Projet éolien

Du Plateau de La Chapelle-sur-Chézy

Avant-propos : Modification du gabarit des éoliennes
Dossier d'Enquête Publique

■ CARTOGRAPHIE DE SYNTHÈSE POUR LE PARC MODIFIÉ AVEC LE NOUVEAU GABARIT MAXIMAL D'ÉOLIENNE ENVISAGÉ

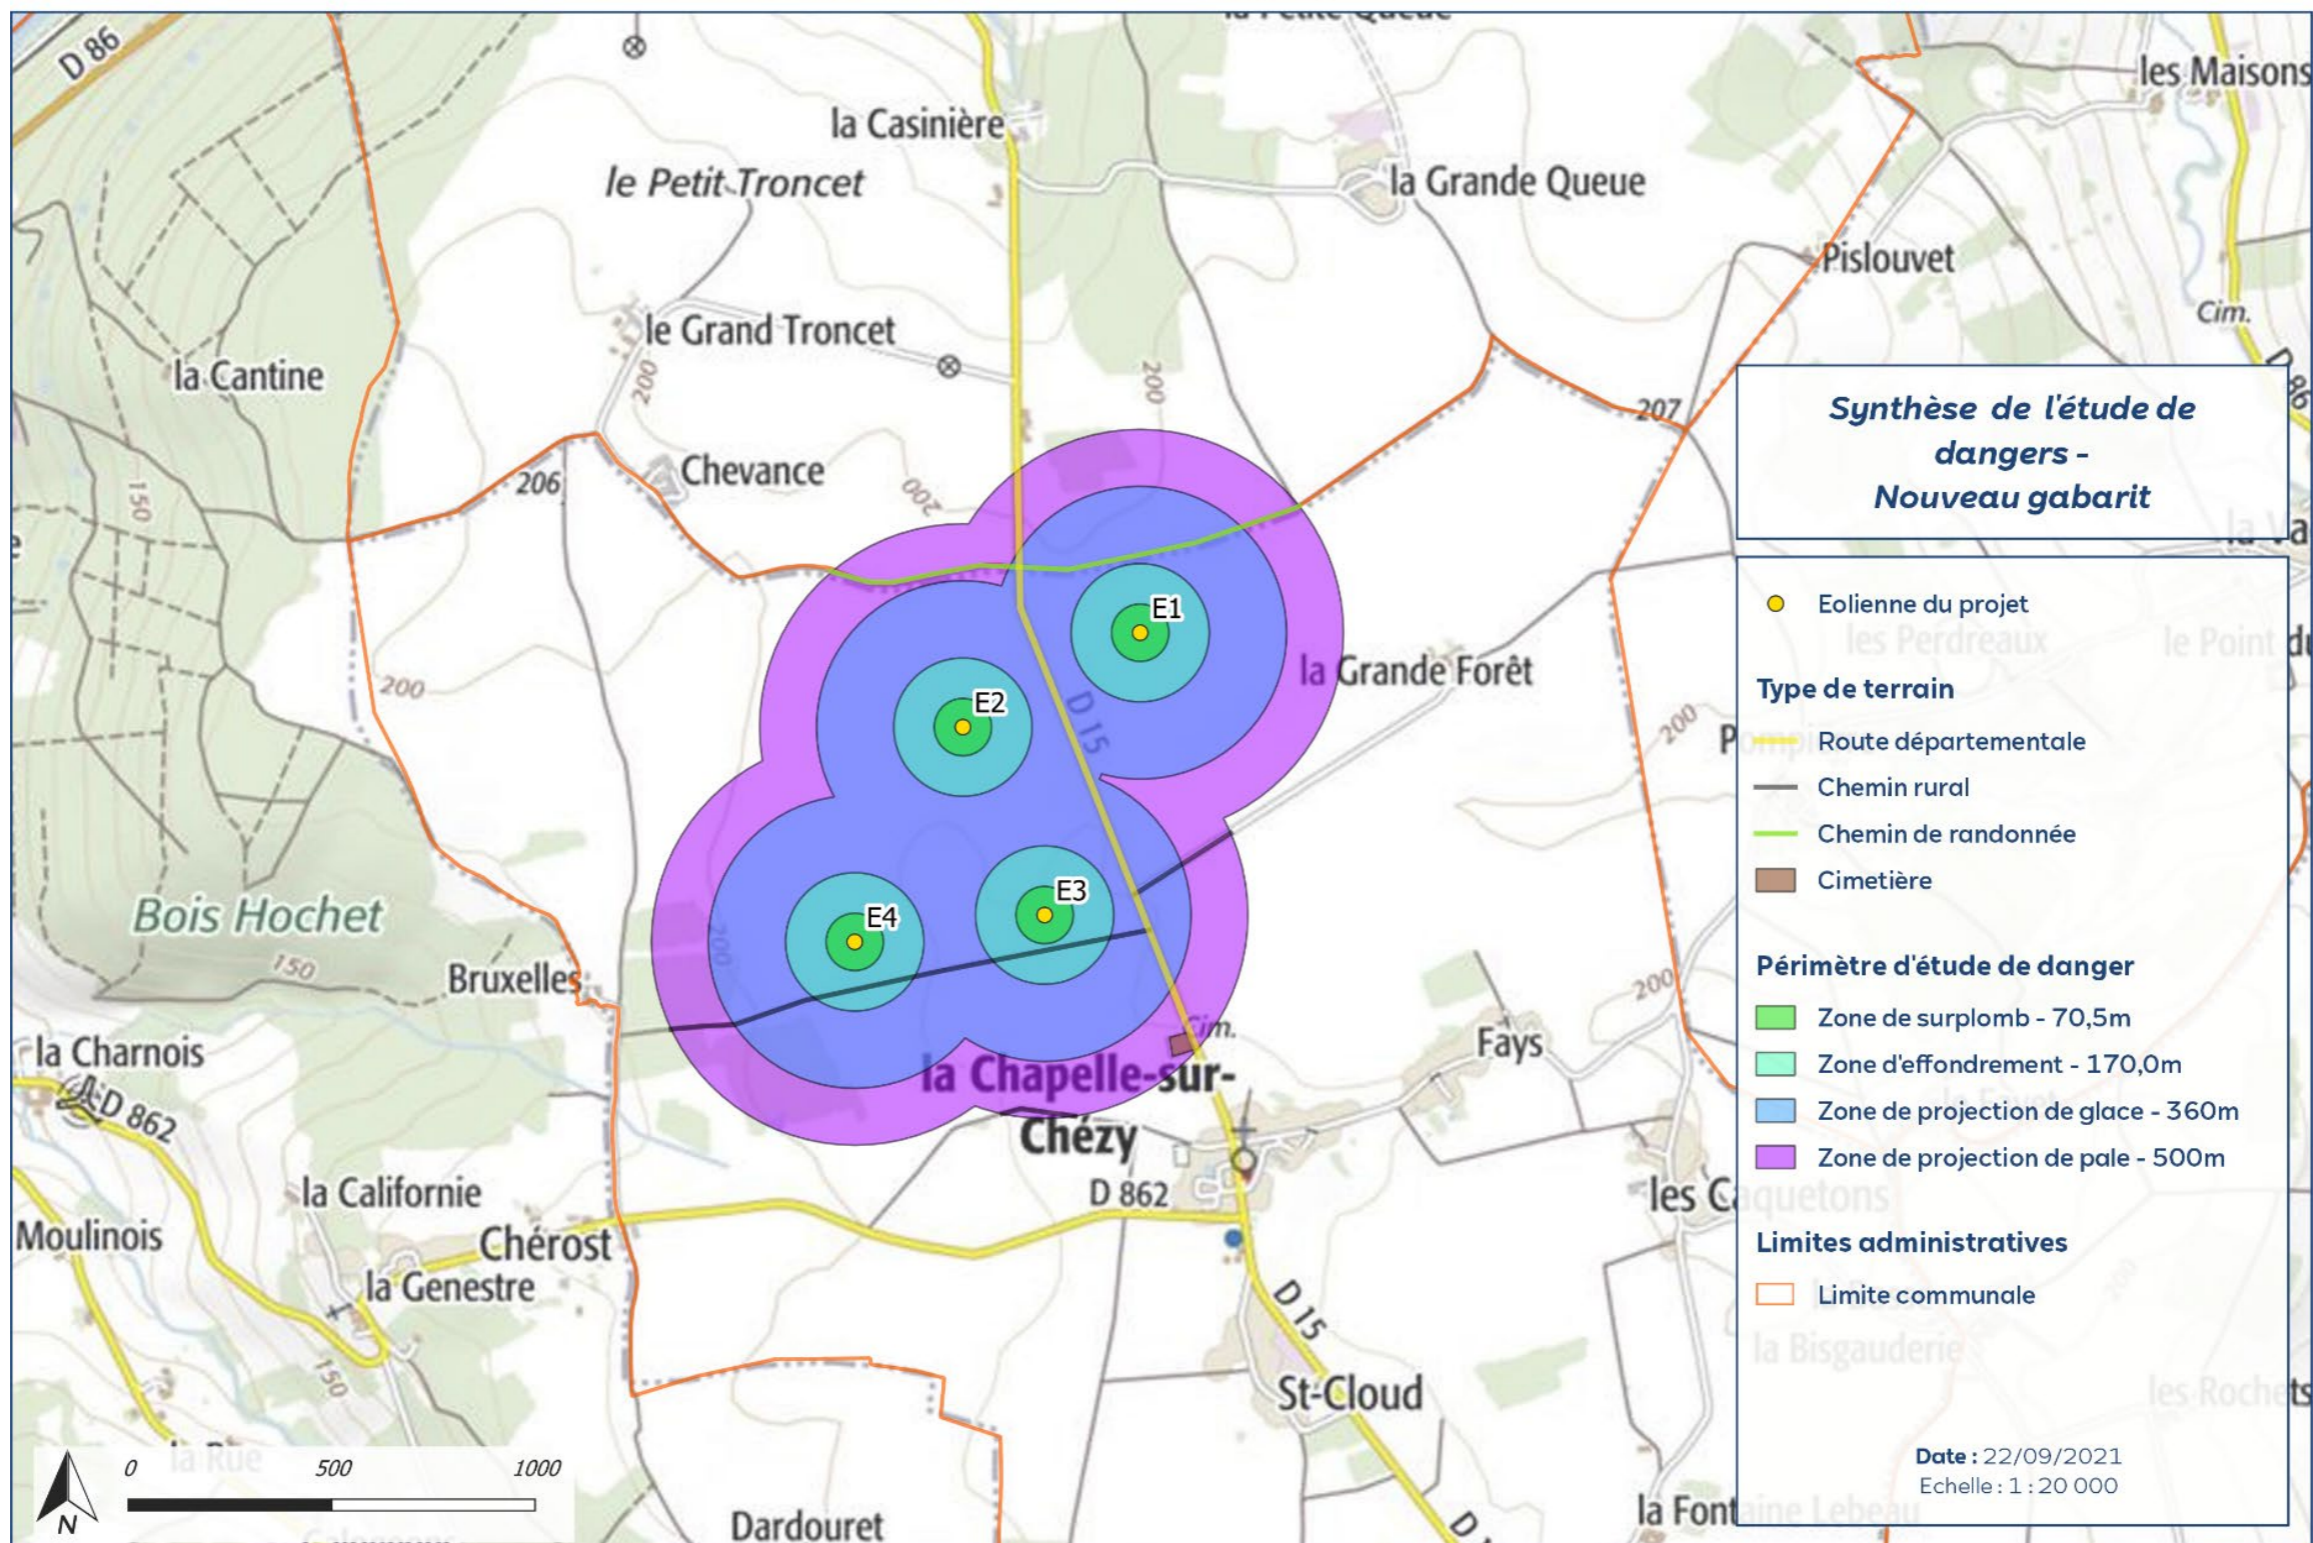
L'ensemble des phénomènes dangereux étudiés sont Acceptables pour le nouveau gabarit d'éolienne envisagé, comme pour les modèles NORDEX N131 TS99 et NORDEX N149 TS95 déjà étudiés. L'étude de dangers réalisée dans le dossier de Demande d'Autorisation Environnementale du projet de Parc éolien du Plateau de La Chapelle-sur-Chézy et ses conclusions sont donc toujours valables pour le nouveau gabarit envisagé.

Fig. 4 : Tableau de synthèse des modèles et gabarits du projet

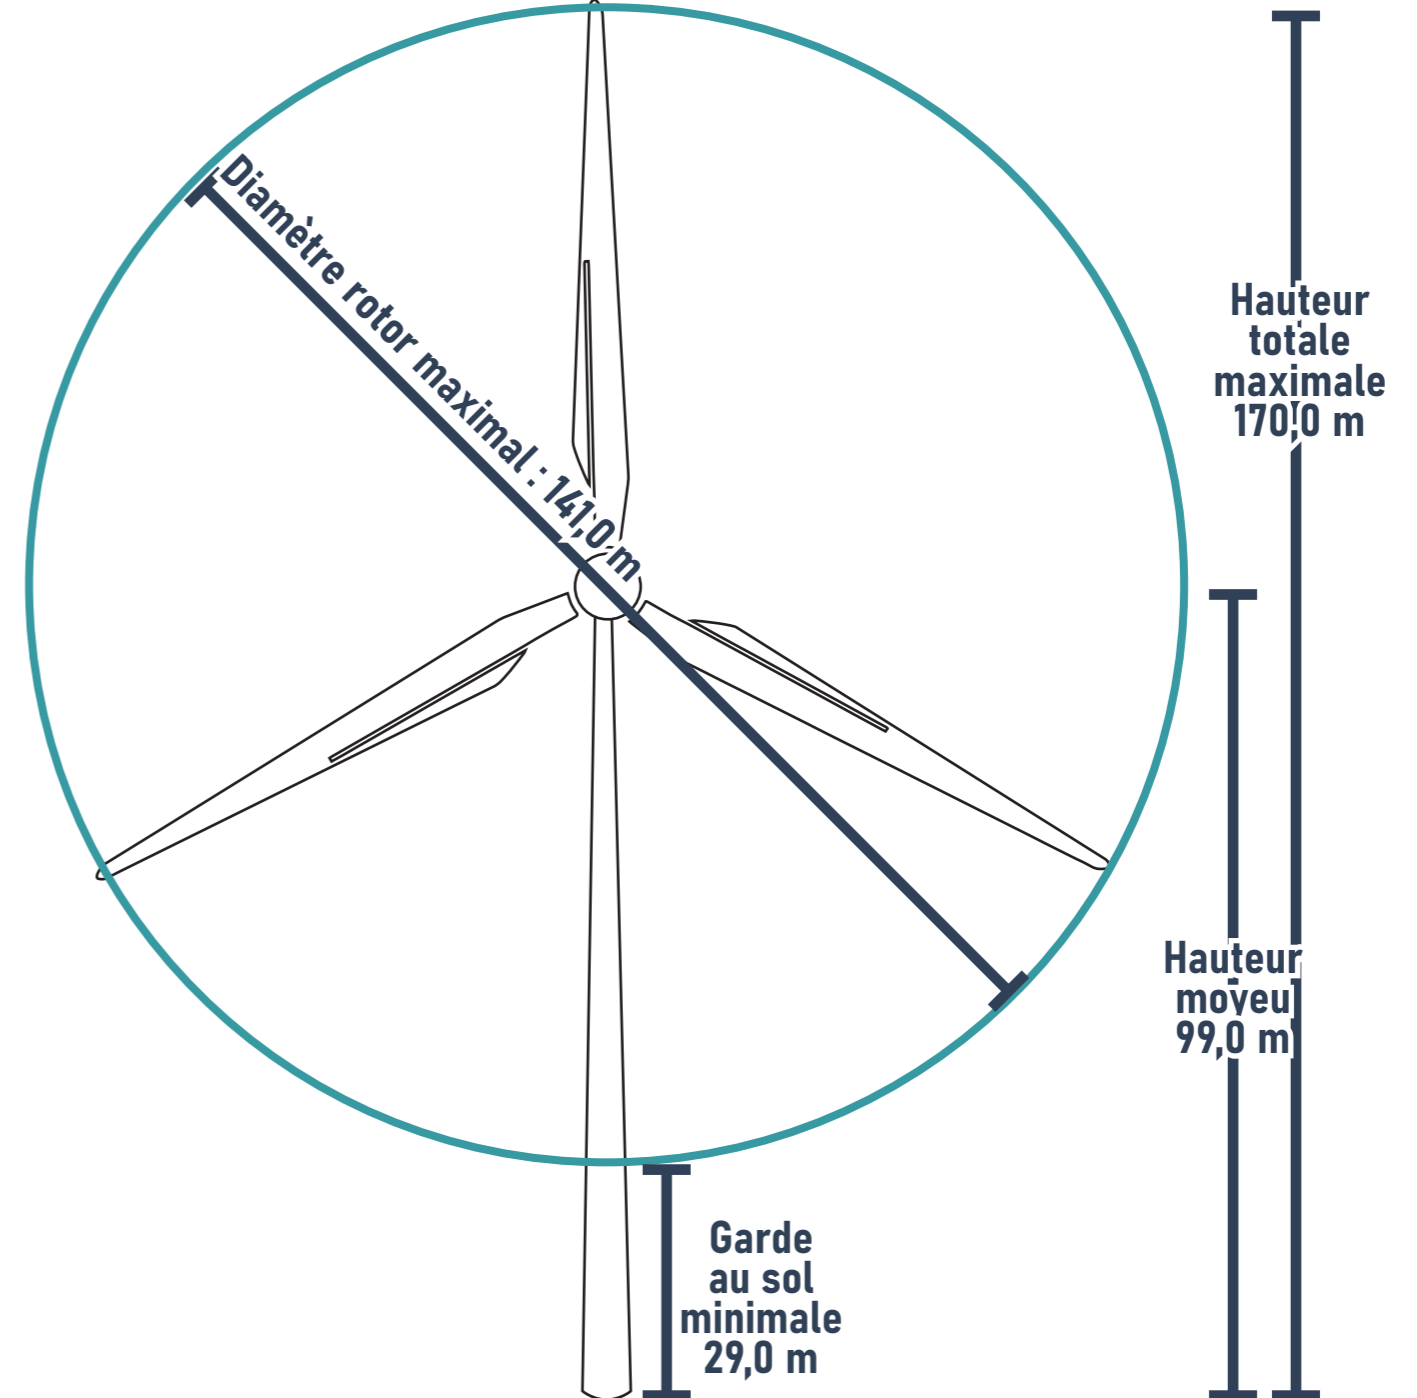
Dans sa version déposée pour l'instruction, le projet du Plateau de la Chapelle-sur-Chézy utilisait un modèle Nordex N149 TS95, avec un rayon de rotor de 149,0 m et une hauteur au moyeu de 95,0 m pour une hauteur totale de 169,5 m.

La Mission Régionale de l'Autorité Environnementale a émis une recommandation concernant la garde au sol, c'est-à-dire la distance entre le bas du rotor (point le plus bas que peut atteindre une pale) et le niveau du sol. Un réhaussement de la garde au sol (initialement de 20,5 m) a été suggéré.

Pour répondre favorablement à cette demande, un nouveau gabarit a été retenu. Ce dernier reste très proche du modèle original, avec un diamètre du rotor de 141,0 m, une hauteur au moyeu de 99,0 m et une hauteur totale maximale de 170,0 m. Cette nouvelle configuration permet d'ajouter au minimum 8,5 m à la garde au sol, tout en n'induisant que des changements mineurs en termes d'apparence globale de l'éolienne.

MODÈLE DÉPOSÉ NORDEX N149 TS95	GABARITS ENVISAGÉ
HAUTEUR TOTALE MAXIMALE	169,5 m	170,0 m
HAUTEUR AU MOYEU*	95,0 m	99,0 m
DIAMÈTRE MAXIMAL DU ROTOR	149,0 m	141,0 m
GARDE AU SOL MINIMALE	20,5 m	29,0 m

Panorama : Esquisses - Modèle N149 TS95 et nouveau gabarit

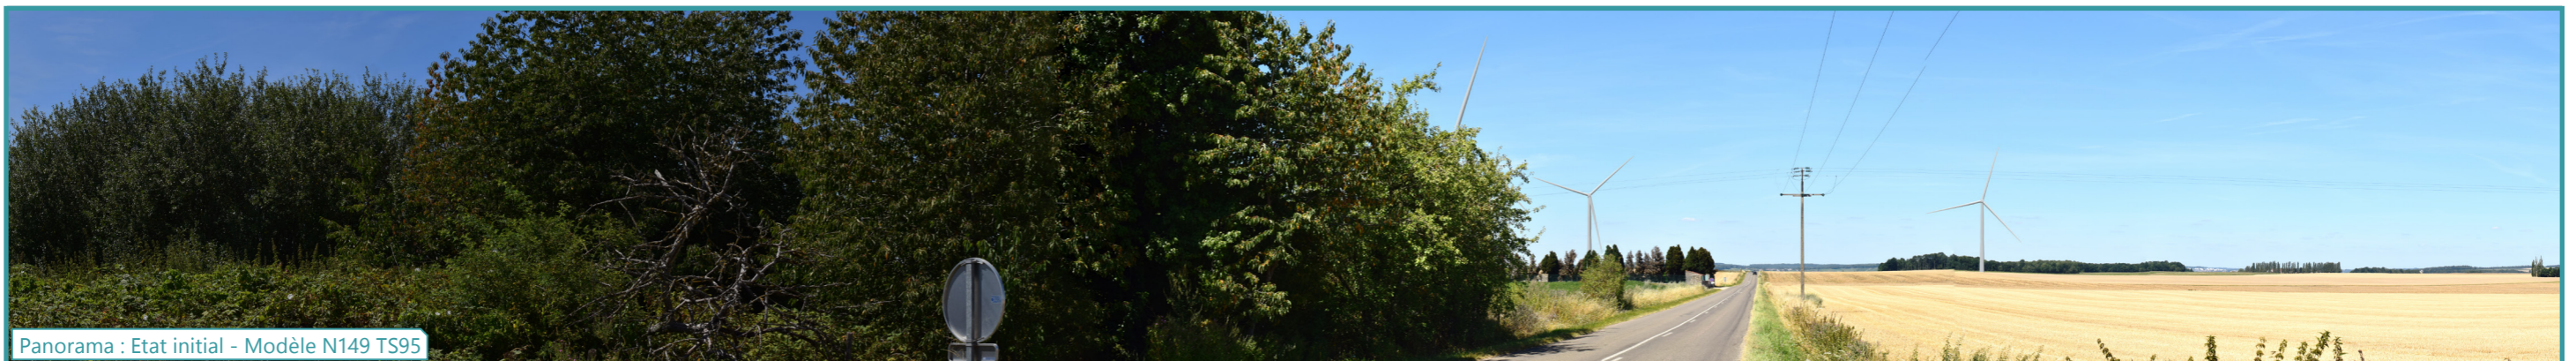
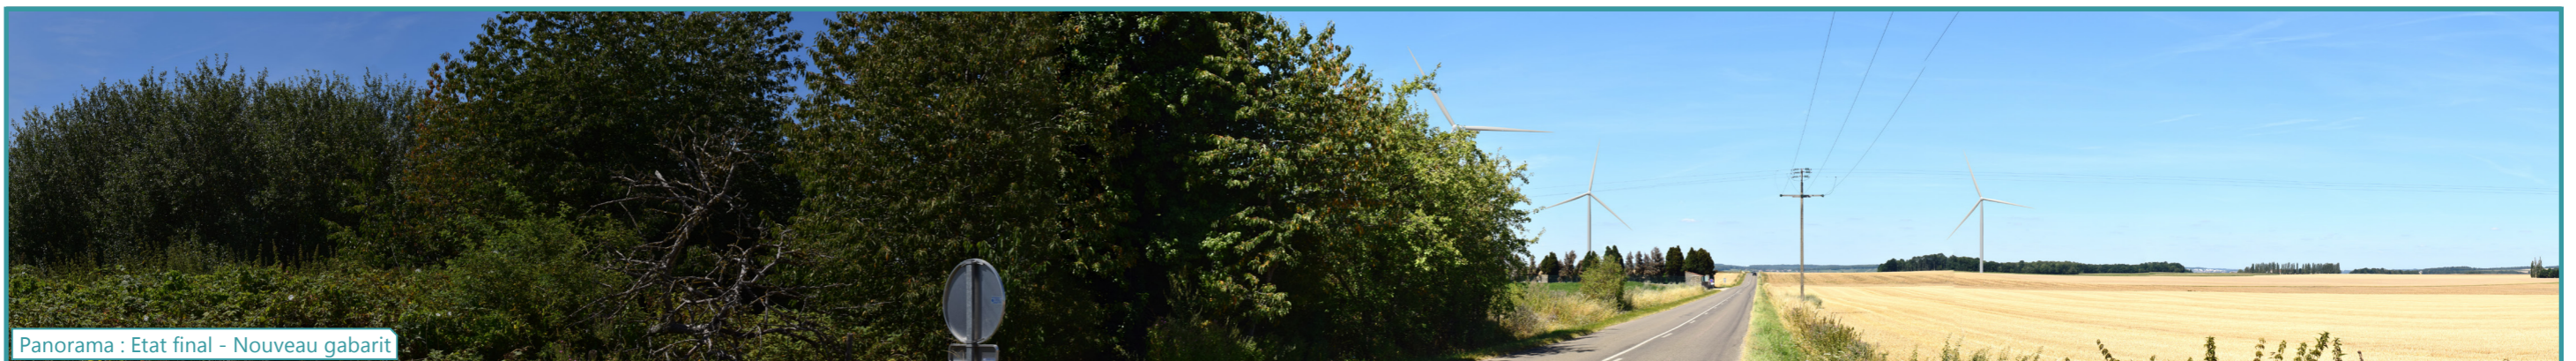
2.1. Simulation N°01 - LA CHAPELLE-SUR-CHÉZY

Situé à environ 650m de l'éolienne la plus proche, le point n°1 est l'un des points les plus sensibles à un changement de modèle d'éolienne. En effet, à cette distance l'éolienne n'est plus seulement perçue comme un tout : ses composantes deviennent identifiables, de même que sa silhouette. De plus, la perception de la hauteur suivant une courbe inversement exponentielle, celle-ci est particulièrement importante depuis les points proches.

Depuis cette sortie de bourg, les différences seront à peine perceptibles. L'éolienne E3, la plus proche, est en partie masquée par la végétation. Cette dernière masque la garde au sol et ne permet pas de voir de différence. L'éolienne la plus visible est l'éolienne E1, qui n'est pas du tout masquée. Cette éolienne se situe à l'avant-plan d'un boisement, qui permet de donner une référence d'échelle. On voit ainsi qu'avec la garde au sol de 20,5 m, le rotor atteint le sommet des houppiers. En revanche, avec une garde au sol de 29,0 m, le bas du rotor se situe légèrement plus haut que les houppiers. La distinction est toutefois très faible, et n'est perceptible que lorsqu'une pale passe en position basse.

La modification est donc très peu perceptible. Le changement de modèle ne modifie pas l'impact évalué.
